**Всемирный форум для согласования правил
в области транспортных средств****Рабочая группа по пассивной безопасности****Пятьдесят шестая сессия**

Женева, 9–12 декабря 2014 года

Правила № 94 (лобовое столкновение)**Предложение по поправкам серии 03 к Правилам № 94
(лобовое столкновение)****Представлено экспертом от Франции в качестве Председателя
неофициальной рабочей группы по лобовому столкновению***

Рис. 1

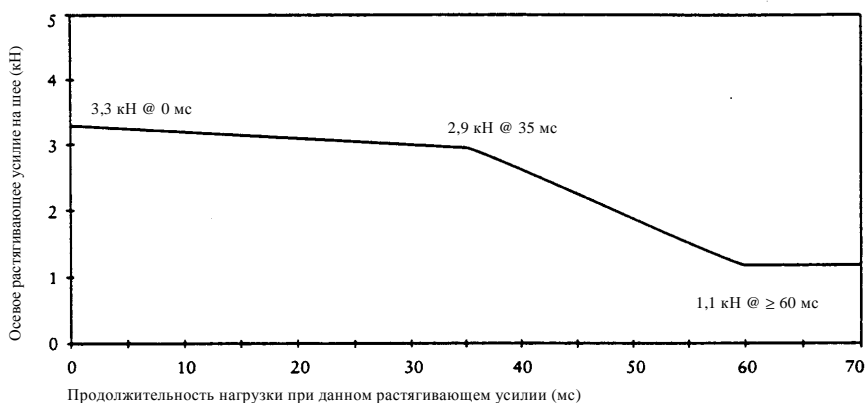
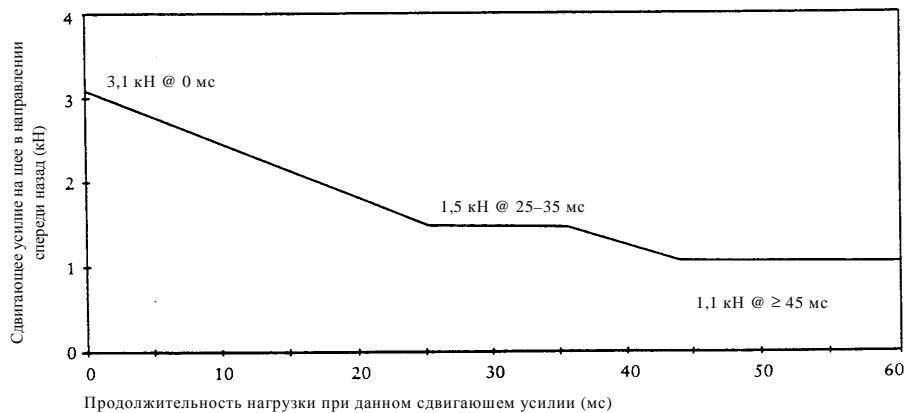
"5.2.1.2 Значения критериев травмирования шеи (~~NIC~~) не должны превышать значений, указанных на рис. 1 и 2[†]; следующих значений:

- a) величина осевого растягивающего усилия, воздействующего на шею, не должна превышать **3,3 кН**;
- b) величина сдвигающего усилия в направлении спереди назад в месте сочленения головы и шеи не должна превышать **3,1 кН**;
- c) значение изгибающего момента шеи при растяжении по оси y не должно превышать **57 Нм** при растяжении.

Образец В

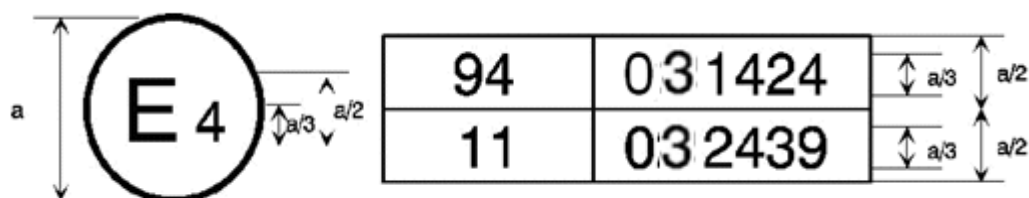
Приведенный выше знак официального утверждения, проставленный на транспортном средстве, указывает, что данный тип транспортного средства официально утвержден в Нидерландах (E 4) на основании Правил № 94 и 11[†]. Первые две цифры номера официального утверждения указывают, что в момент предоставления соответствующих официальных утверждений Правила № 94 включали поправки серии 02 03 и Правила № 11 включали поправки серии 02 03".
